Oggetto: [ID_VIP: 5195]. Procedura di Valutazione di Impatto Ambientale ai sensi dell'art.23 del D.Lgs. 152/2006 e ss.mm.ii. Centrale Termoelettrica "Federico II" di Brindisi Sud della società Enel Produzione S.p.A. sita nel Comune di Brindisi (BR) - Progetto di "Sostituzione delle unità a carbone esistenti con nuove unità a gas" e Metanodotto di allacciamento Centrale Enel Brindisi Sud DN 500 (20") DL 75 bar
- Trasmissione nota di chiarimento.

Progetto di “Sostituzione delle unità a carbone esistenti con nuove unità a gas” e Metanodotto di allacciamento Centrale Enel Brindisi Sud DN 500 (20”) DL 75 bar

**ALLACCIAMENTO CENTRALE ENEL DI BRINDISI SUD
DN 500 (20”), DP 75 bar**

NOTA DI CHIARIMENTO

Fig.1: Estratto dalla dis.PG-NA-001 "Corografia con Aree ZSC/ZPS", allegato allo Studio di Impatto Ambientale del Gasdotto.

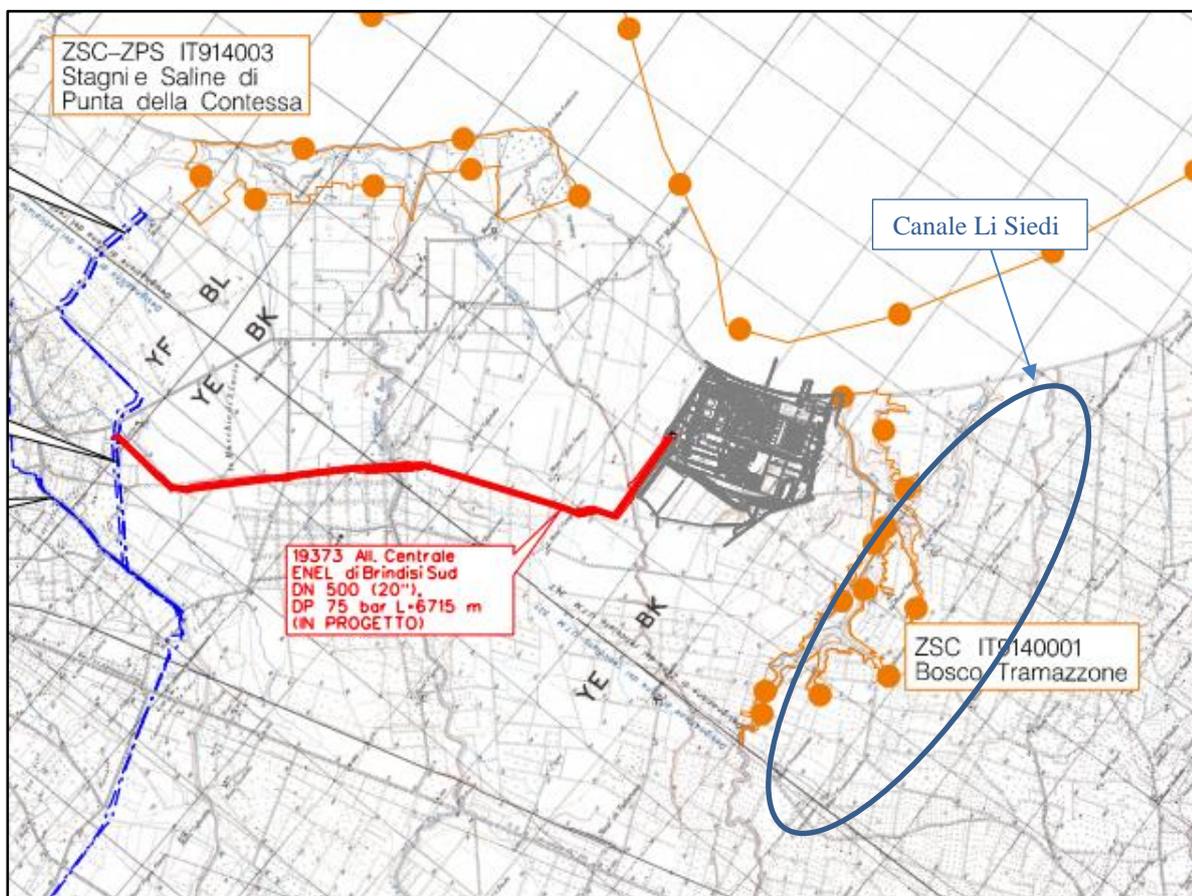
16. Il nuovo metanodotto interferisce con il bacino del Canale Li Siedi nel Sito di Interesse Nazionale SIC IT9140001 "Bosco di Tramazzone", Riserva Naturale Regionale Orientata "Bosco di Cerano" inserita nella Rete Natura 2000. Il Bosco di Tramazzone era stato sponsorizzato come Luogo del Cuore FAI proprio dal Comune di Brindisi. Tutta l'area di Tutturano è sottoposta a tutela idrogeologica, in quanto le falde superficiali (fino a pochi metri di profondità) sono di acqua meteorica (raccolta dalle piogge), mentre oltre i cento metri le falde sono salinizzate, perciò inutilizzabili⁶: un ambiente già ampiamente danneggiato dal prosciugamento della falda di San Paolo ad opera di TAP/SNAM.

Il gasdotto "Allacciamento Centrale Enel di Brindisi DN 500 DP 75 bar" non interferisce né direttamente né indirettamente con il bacino del Canale Li Siedi e tantomeno con il SIC IT9140001 "Bosco di Tramazzone" come visibile nella Figura 1, sotto riportata. La distanza minima dal Sito Natura 2000 è pari a circa 1,5 km.

Come indicato nelle conclusioni dello Screening di Valutazione Incidenza Ambientale (rif. doc RE-VINCA-001), l'opera in progetto non comporterà riduzione, frammentazione o alterazione degli habitat e della vegetazione del Sito, non determinerà pertanto incidenza negativa, mantenendo l'integrità del Sito con riferimento agli specifici obiettivi di conservazione di habitat e specie.
